NR. 20160 / 27.05.2021

RASPUNS CONSOLIDAT LA SOLICITARILE DE CLARIFICARI

ANUNTUL DE PARTICIPARE NR. CN1030572/29.04.2021

Referitor la procedura de licitatie deschisa desfasurata online pentru atribuirea contractului „Furnizare autobuze pentru obiectivul de investitii "Alinierea parcului E.T.A. S.A. la cerintele dezvoltarii durabile": LOT 1 Achiziționarea de 12 bucăți autobuze noi cu lungimea de minim 10 metri; LOT 2 Achiziționarea de 16 bucăți autobuze noi cu lungimea de minim 12 metri.

- Purjare automata

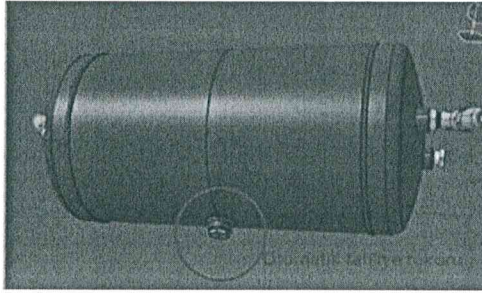
Aspecte privind 2.4.4 Instalatia de aer comprimat

„Rezervoarele de aer vor fi prevăzute cu purjare automată și manuală,..."

Pentru rezervoarele de aer din sistemul de aer comprimat, evacuarea trebuie făcută întotdeauna din punctul cel mai de jos al rezervoarelor cu racorduri cu descărcare automată sau manuală. Ambele nu pot fi găsite pe tub în același timp.

Din acest motiv, solicităm modificarea articolului relevant ca „purjare automată sau manuală”.

Rezervoarele de aer vor fi prevăzute cu purjare automata sau manuala, sistemul de purjare va fi prevăzut cu rezervor de colectare pentru evitarea poluării.

Aspecte privind 2.4.12.2.1 a. Indicatoare traseu exterioare

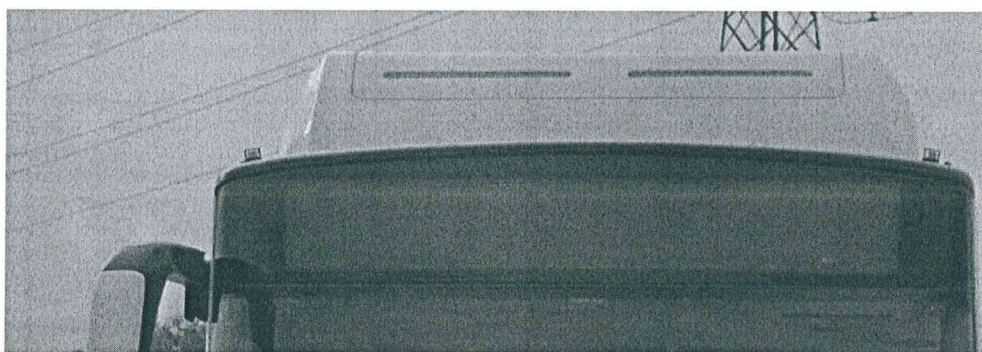
„Dimensiunile minime ale matricei cu led-uri:

- frontal: 192 x 19 puncte; 1920 x 190 mm;”

Lățimea totală a autobuzelor care fac obiectul licitației poate fi de maximum 2550 mm, atât conform cerințelor, cât și reglementărilor în vigoare. Lățimea minimă solicitată a indicatorului de traseu din față exterior este de 1920 mm, care mai are doar 630 mm în total, având în vedere lățimea totală. Cu toate acestea, structura autobuzelor nu poate permite doar 315 mm lățime pentru fiecare parte, din cauza profilelor caroseriei și a altor puncte de asamblare prezente pe acele zone.

Prin urmare, vă rugăm să acceptati ca dimensiune minima frontala a matricei cu leduri sa fie de 1800 x 190 mm, urmad sa aveti in vedere ca aceasta diferenta nu este de natura sa afecteze vizibilitatea informatiilor prezentate.

Se mentine cerinta din caietul de sarcini "Dimensiunile minime ale matricei cu led-uri: - frontal: 192 x 19 puncte; 1920 x 190 mm.

- Purjare automata

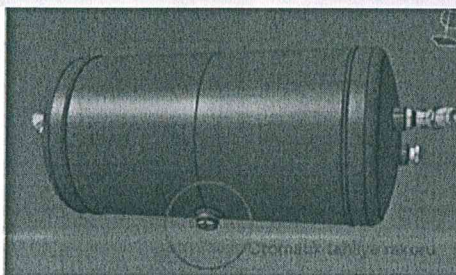
Aspecte privind 2.4.4 Instalatia de aer comprimat

„Rezervoarele de aer vor fi prevăzute cu purjare automată și manuală,..."

Pentru rezervoarele de aer din sistemul de aer comprimat, evacuarea trebuie făcută întotdeauna din punctul cel mai de jos al rezervoarelor cu racorduri cu descărcare automată sau manuală. Ambele nu pot fi găsite pe tub în același timp.

Din acest motiv, solicităm modificarea articolului relevant ca „purjare automată sau manuală".

Rezervoarele de aer vor fi prevăzute cu purjare automata sau manuala, sistemul de purjare va fi prevăzut cu rezervor de colectare pentru evitarea poluării.

Aspecte privind 2.4.12.2.1 a. Indicatoare traseu exterior

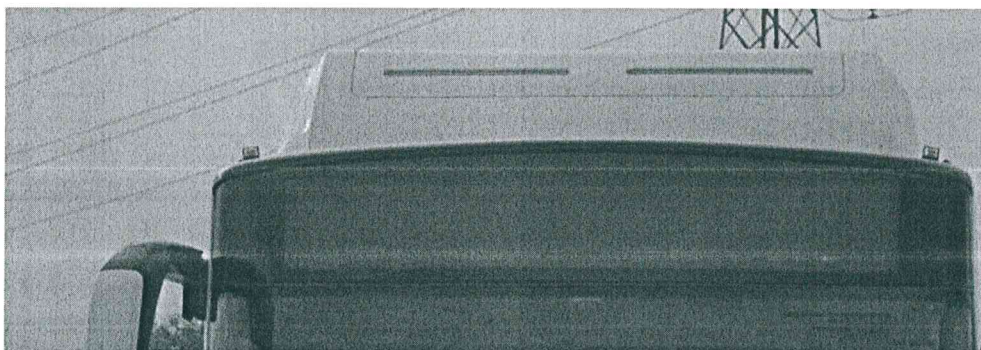
„Dimensiunile minime ale matricei cu led-uri:

- frontal: 192 x 19 puncte; 1920 x 190 mm;”

Lățimea totală a autobuzelor care fac obiectul licitației poate fi de maximum 2550 mm, atât conform cerințelor, cât și reglementărilor în vigoare. Lățimea minimă solicitată a indicatorului de traseu din față exterior este de 1920 mm, care mai are doar 630 mm în total, având în vedere lățimea totală. Cu toate acestea, structura autobuzelor nu poate permite doar 315 mm lățime pentru fiecare parte, din cauza profilelor caroseriei și a altor puncte de asamblare prezente pe acele zone.

Prin urmare, vă rugăm să acceptati ca dimensiune minima frontala a matricei cu leduri sa fie de 1800 x 190 mm, urmad sa aveti in vedere ca aceasta diferenta nu este de natura sa afecteze vizibilitatea informatiilor prezentate.

Se mentine cerinta din caietul de sarcini “Dimensiunile minime ale matricei cu led-uri: - frontal: 192 x 19 puncte; 1920 x 190 mm.
